DELIBERAZIONE DELLA GIUNTA REGIONALE 10 agosto 2016, n. 1281

D.lgs. n. 152/2006 e ss.mm.ii. - Procedura di VIA di competenza ministeriale - [ID_VIP: 3017] - Progetto "Linea ferroviaria Foggia-Potenza Sottoprogetto 2 - elettrificazione, rettifiche del tracciato, soppressione passaggi a livello e consolidamento sede" - Proponente Italferr S.p.A. - Area Operativa Centro sud – Parere regionale favorevole condizionato di compatibilità ambientale.

Oggetto: Valutazione di Impatto Ambientale di competenza statale - Sottoprogetto 2 - Elettrificazione, rettifiche di tracciato, soppressione p.l. e consolidamento sede. Proponente: RFI - ITALFERR

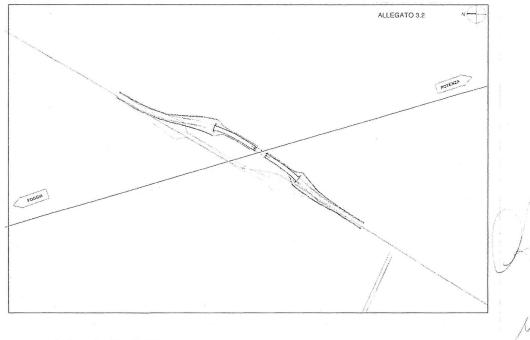
La soluzione progettuale del cavalca ferrovia NV02, presentata in CdS, avrebbe comportato la necessità di deviare il percorso di un cavidotto in MT finalizzato al trasporto dell'energia elettrica prodotta dal vicino parco eolico di Ordona (Inergia spa): la società esprimeva la disponibilità a trovare una nuova soluzione tecnica condivisa dell'opera tale da non comportare alcun danno all'attività di gestione ed esercizio dell'impianto eolico. Pertanto, al fine di non risultare più interferente e in esito alle interlocuzioni è stata messa a punto una nuova soluzione di progetto per l'opera NV02 tale da non comportare la necessità di spostare il cavo rispetto al percorso attuale.

Il PL in oggetto è ubicato su una viabilità in ambito extraurbano e attraversa un'area agricola. La larghezza della piattaforma stradale attuale è circa 4,5 m. L'intervento si estende per circa 465 m e prevede anche la realizzazione di una stradina campestre (larga 6m) che collega il nuovo cavalcaferrovia alla piccola viabilità dove è ubicato il PL da sopprimere. Il tracciato ha curve di raggio minimo pari a 226 m e pendenza massima pari al 8%. Per la sezione trasversale stradale è stata adottata una configurazione costituita da un'unica carreggiata con due corsie di larghezza pari a 2,75 m e banchine laterali di larghezza pari ad 1,00 m, per una larghezza della piattaforma stradale pari a 7,50 m.

Nella figura in basso, ai fini di una più immediata lettura delle modifiche introdotte, si riporta una sovrapposizione dei due progetti (in blu il progetto originario, in rosso la modifica progettuale).

NV05. Cavalca ferrovia al Km 30+356

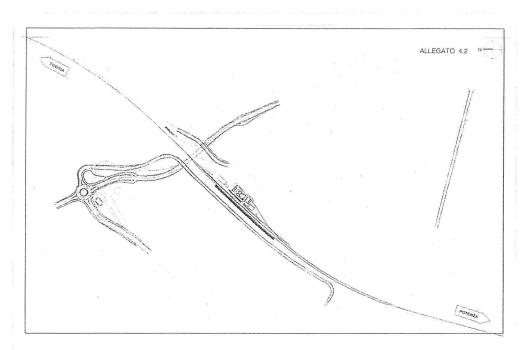
Anche in questo caso, le interferenze con il cavidotto interrato della Società Parco Eolico di Ordona srl (Inergia spa), hanno comportato una nuova soluzione di progetto per l'opera NVOS tale da non deviare il percorso del cavo in AT. Pertanto, è stato previsto l'arretramento della spalla interferente, il conseguente incremento della luce dell'opera di scavalco e la revisione del tracciato plano altimetrico del tratto di viabilità soggetto ad adeguamento sulla SS105. L'effetto dell'aumento della luce libera dell'opera di scavalco ha comportato la necessità di adottare un impalcato a campata unica di 38 m. con appoggi a sezione mista acciaio-calcestruzzo.

Nella figura alla fine del paragrafo, ai fini di una più immediata lettura delle modifiche introdotte, si riporta una sovrapposizione dei due progetti (in blu il progetto originario, in rosso la modifica progettuale).
